Wykonanie zabezpieczenia skarpy i wykonanie obudowy urządzeń sterujących pompą zraszania boiska przy ul. Zawilców w Mikołowie

Działając w trybie art. 38 ustawy z dnia 29.01.2004 r. Prawo zamówień publicznych (t.j. Dz. U. z 2010 r. Nr 113, poz. 759 z późn. zm.) przekazuję treść zapytań wykonawców „A” z 14.04.2011 r. „B” z 18.04.2011 i „C” z 19.04.2011 wraz z odpowiedziami.

Dotyczy: przetargu nr PN-7/11 na realizację zadania: „Wykonanie zabezpieczenia skarpy i wykonanie obudowy urządzeń sterujących pompą zraszania boiska przy ul. Zawilców w Mikołowie”

PRZEKRÓJ POPRZECZNY A-A PRZEZ SKARPĘ

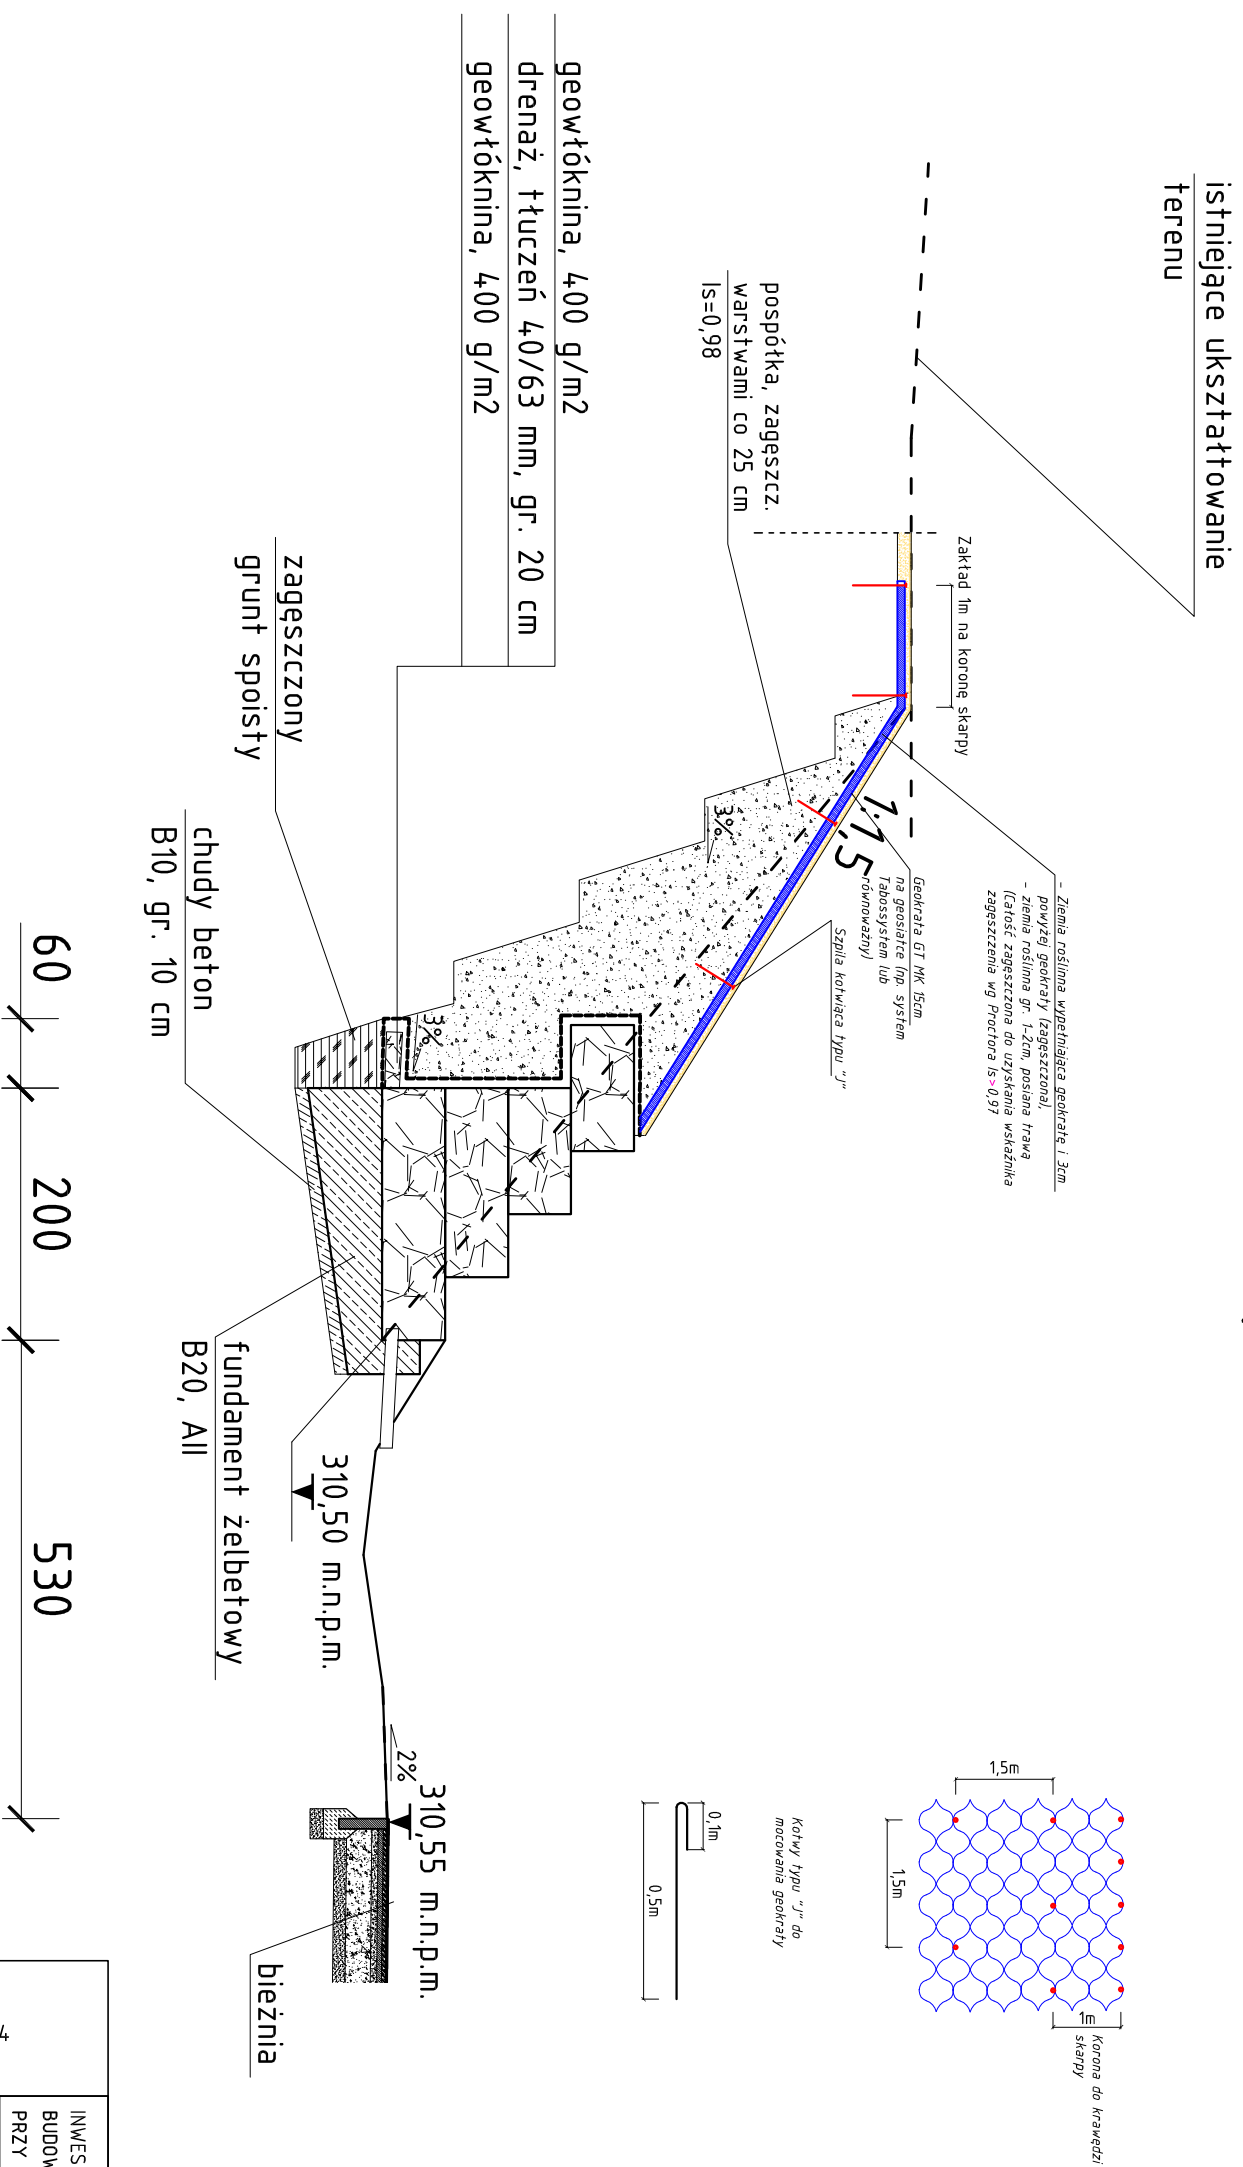
3. Prosimy o uzupełnienie dokumentacji projektowej o rysunek lub szkic zawierający rzut całej konstrukcji ściany oporowej, a nie tylko jej przekroje.
4. W przedmiarze przewidziane jest dodatkowe zabezpieczenie geosiatką. Ani ST, ani dokumentacja projektowa nie zawierają informacji nt. ww. geosiatki. Prosimy o uzupełnienie tych informacji oraz dokumentacji projektowej o szkic lub rysunek pokazujący miejsce i sposób zabezpieczenia skarpy geosiatką.

Ad.4 Poniżej uzupełnienie informacji dotyczących geokraty wraz z przekrojem

Zamawiający zaznacza, że opis w dziale 4 poz. 17 umocnienie skarpy geosiatką, należy rozumieć jako zabezpieczenie skarpy geosiatką komórkową tj. geokratą i taką wycenić.

System komórkowy wykonany jest z zespołu taśm z polietylenu o dużej gęstości (HDPE), dwustronnie teksturowanych, połączonych seriami głębokich, ultradźwiękowych zgrzein punktowych, rozmieszczonych pasmowo, prostopadle do wzdłużnych osi taśm. Zastosowana wysokość geokraty, równa szerokości taśmy, wynosi 150 mm. W geokracie standardowej pasma zgrzein są odległe od siebie o 340mm. Geokrata jest produkowana w odcinkach, zwanych sekcjami, składających się z sześćdziesięciu taśm. W pozycji złożonej (transportowo-magazynowej) sekcja stanowi zespół wzajemnie do siebie przylegających taśm. W pozycji rozłożonej (rozciągniętej) sekcja stanowi układ faliście wygiętych taśm, złączonych grzbietami, wyznaczających trójwymiarowe struktury komórkowe. Geokrata jest wykonana z materiału palnego. W temperaturze około 130°C materiał ulega uplastycznieniu, a w temperaturze około 360°C zapala się.

Tabela: 1 przedstawia parametry wymagane dla wysokości 150mm perforowanej.

Lp.	Właściwości	Jedn.	Wysokość	Metodyka badań według
1	Szerokość taśmy	mm	150mm	Przymiarem
2	Wytrzymałość taśmy na rozciąganie	kN/m	15,00	PN-EN 10319
3	Wytrzymałość połączenia na ścinanie	kN/m	22,00	PN-EN 10321
4	Wytrzymałość połączenia na rozrywanie	kN/m	21,00	PN-EN 10321
